ENQUETES PUBLIQUES CONJOINTES (PREALABLE A LA DECLARATION D'UTILITE PUBLIQUE ET PARCELLAIRE)

**relatives à l'agrandissement du site du
réservoir des Charmes sur le territoire de la
commune de Saint-Igny-de-Vers, projet
présenté par le Syndicat intercommunal à
vocation unique de l'eau des Grosnes et du
Sornin**

Rapport du commissaire-enquêteur

Enquête du 30/03 au 29/04/2021

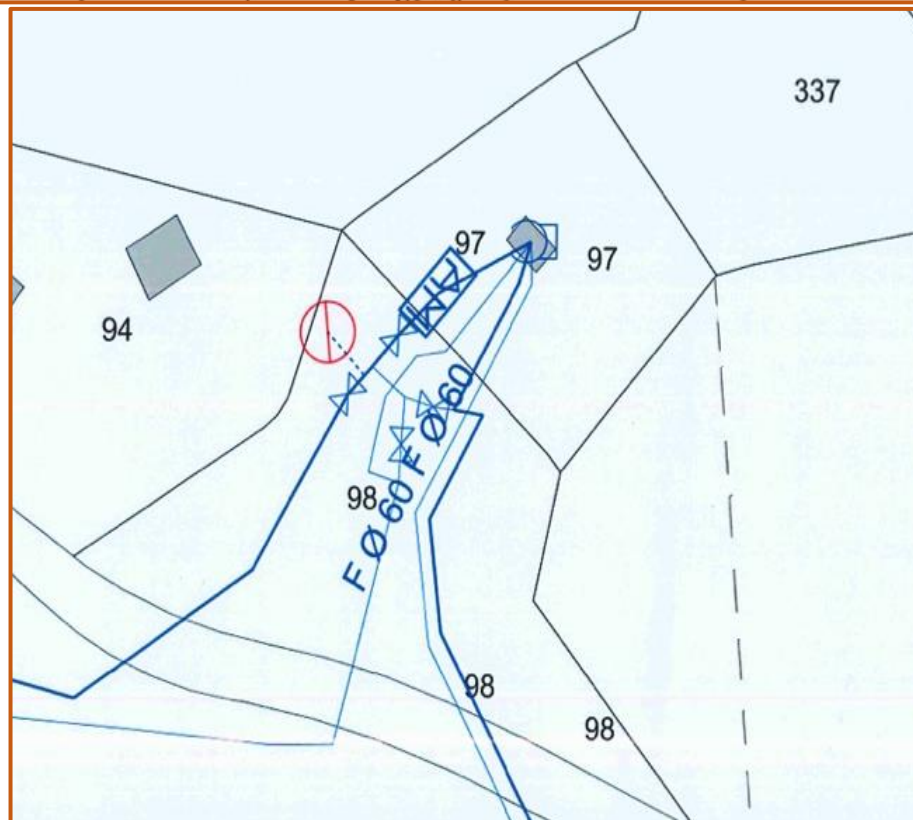
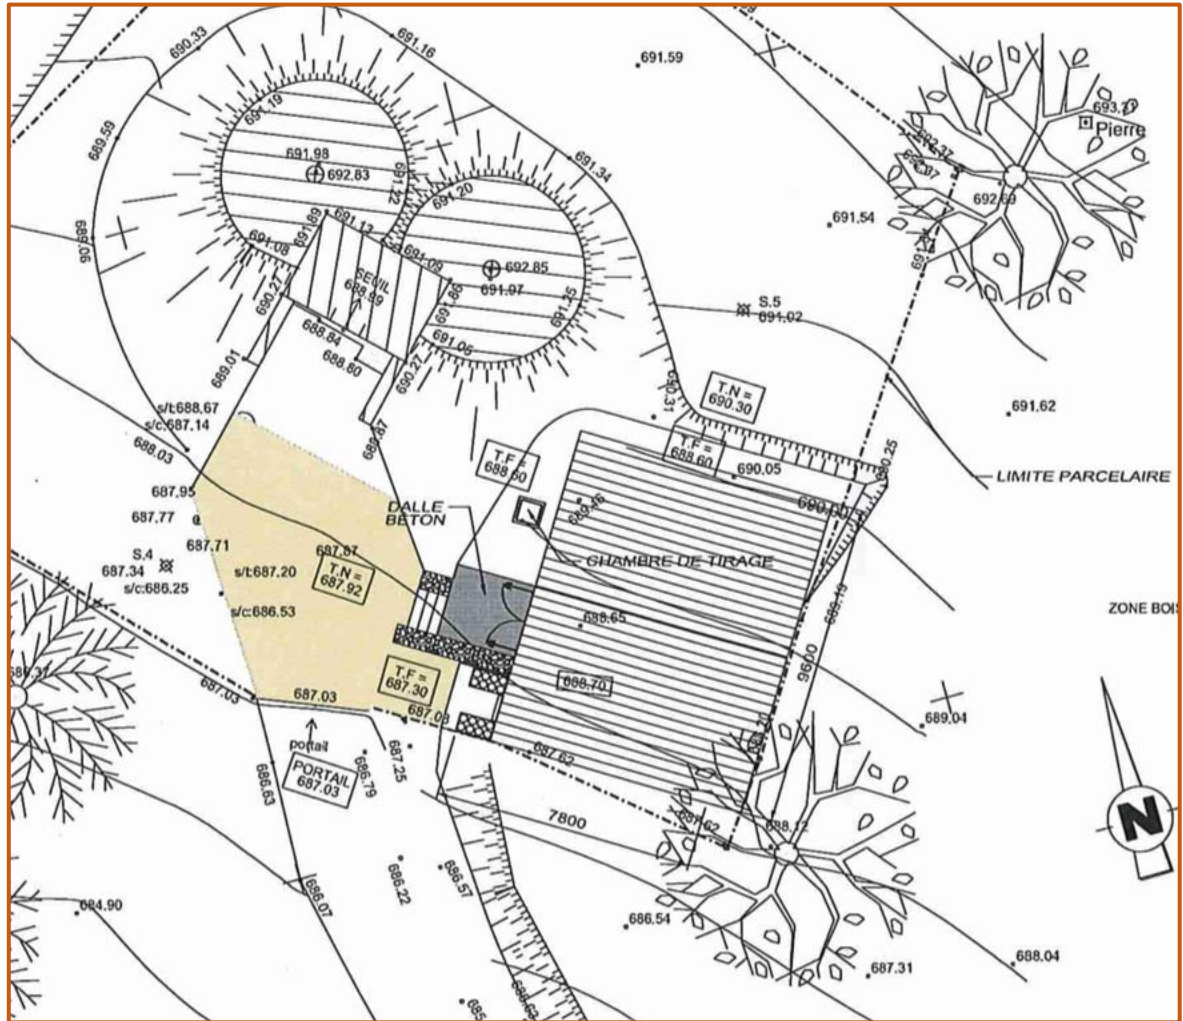
- Les propriétaires ont reçu des informations partielles concernant les intentions du SIVU pour l'acquisition de la parcelle AH336.
- Les précisions demandées par la DDT n'ont pas été apportées.
- Le dossier fait apparaître des justifications imprécises, voire contradictoires.

Aussi, à ce stade, il est nécessaire que le pétitionnaire fournisse des explications techniques précises pour justifier l'expropriation d'une partie de cette parcelle AH336. Celles-ci devront comprendre, au minimum, un plan d'implantation global des différents éléments sur l'ensemble des 3 parcelles (réservoir, installation de traitement, chemins d'accès définitifs et pendant les travaux, clôture) et des justificatifs de ces implantations.

Le pétitionnaire montre que la voie d'accès actuelle au réservoir située sur la parcelle AH098 est insuffisante pour le futur et qu'il convient donc par rapport au point limite voie communale n°7 et parcelle AH098 de prévoir une anticipation de 6 mètres côté est sur la parcelle (voir extrait de plan Géoportail ci-contre transmis par le SIVU). Cette position est justifiée par les arguments suivants :

- La voie d'accès de l'installation de reminéralisation doit permettre l'approvisionnement par poids lourds qui apportent les bouteilles d'oxygène.
- La voie actuelle ne permet que l'accès avec des véhicules légers et ceci, dans le sens est-ouest uniquement.

Le MOA déclare qu'il lui est nécessaire d'acquérir une partie de la parcelle AH 336 selon tracé de l'extrait de plan Géoportail (cf. &4.2.3.1), au minimum de 550 m². Cette nécessité est justifiée comme suit :

- Il est nécessaire de positionner la construction le plus éloigné possible de la base des cuves du réservoir existant afin de ne pas déstabiliser les fondations et ne pas engendrer par la suite des glissements de terrain recouvrant ces cuves (cf. premier extrait de plan ci-dessous).

- Sur les faces nord et est, la construction sera en partie enterrée : cotes terrain naturel 687-2 sud et, terrain naturel 690-30 façade nord et, 689-04 façade est (courbes de niveaux).

- Bien que le projet prévoie des épaulements et enrochements dans sa périphérie, il faut aussi tenir compte de l'obligation d'accéder à cette parcelle par la partie est pour la réalisation des travaux, et l'entretien futur du périmètre après construction, de même que le volet environnemental préconisé.

- Il n'est pas possible d'envisager une construction débordant sur la parcelle AH98 pour les motifs suivants : accès, arrivée et départ des canalisations d'eau potable existantes et enterrées sur cette parcelle, nuisances sonores pour l'habitation située à proximité sur la parcelle AH94 (cf. second extrait de plan ci-dessous).

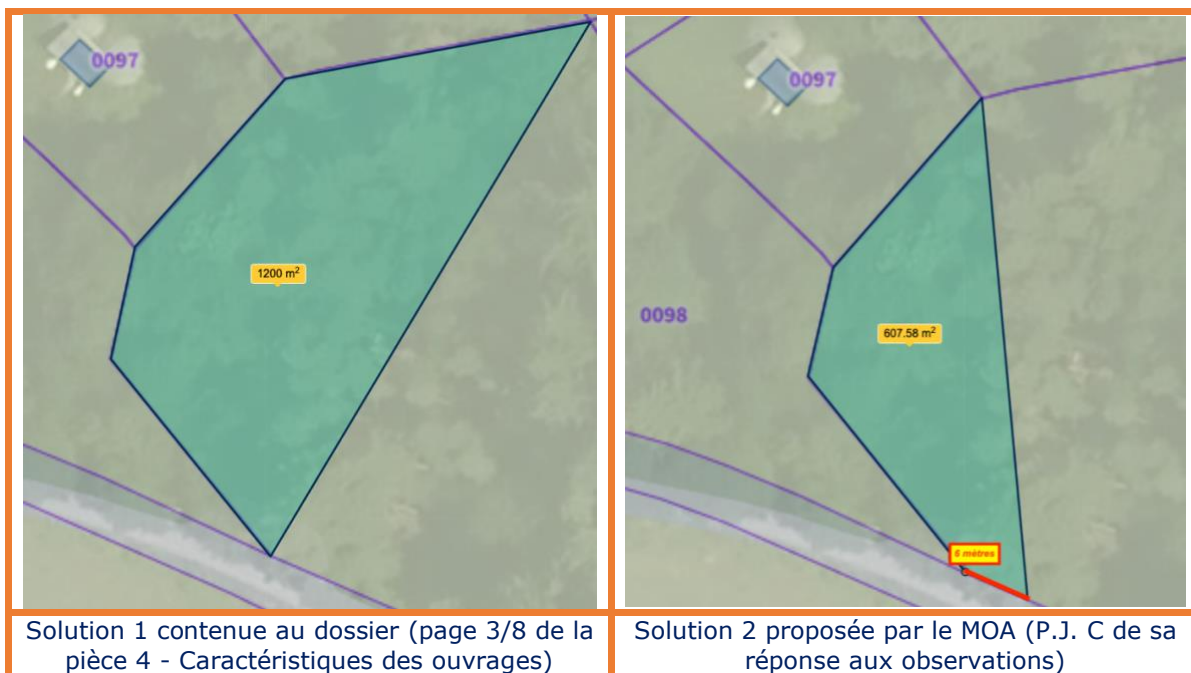
A ce stade, il est possible d'identifier les deux solutions ci-dessous, d'emprise sur la parcelle AH336. La mesure des surfaces est effectuée sur le site Géoportail à partir du même extrait de plan. Les surfaces affichées sont donc approximatives mais ont une valeur comparative.

- Dans sa réponse aux observations, le MOA propose une réduction très significative, d'environ moitié (1200m² à 600m²) de la surface à exproprier sur la parcelle AH336.
- La surface proposée par le MOA s'avère nécessaire et suffisante pour :
 - implanter les enrochements et épaulements rendus nécessaires par la pente à la périphérie de l'unité de reminéralisation,
 - élargir la voie d'accès et permettre le passage de véhicules lourds de livraison des bouteilles d'oxygène et,
 - implanter une aire de retournement de protection incendie d'un rayon de 11m.
